改善箇所説明図

不具合の内容

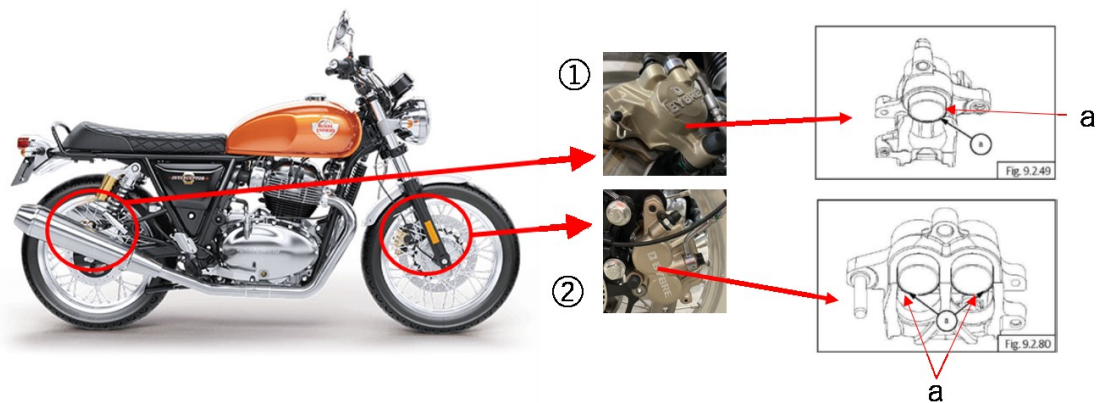
ブレーキキャリパーにおいて、ピストン摺動部の金属表面処理が不適切なため、融雪剤により錆が発生するものがある。そのため、摺動部の錆が抵抗となり、キャリパーピストンの戻りが悪くなり、最悪の場合、ブレーキが引きずるおそれがある。

全車両、前輪および後輪のブレーキキャリパーを対策品に交換する。

対策前：キャリパーに【BYBRE】の表記あり。

対策後：無印のキャリパー
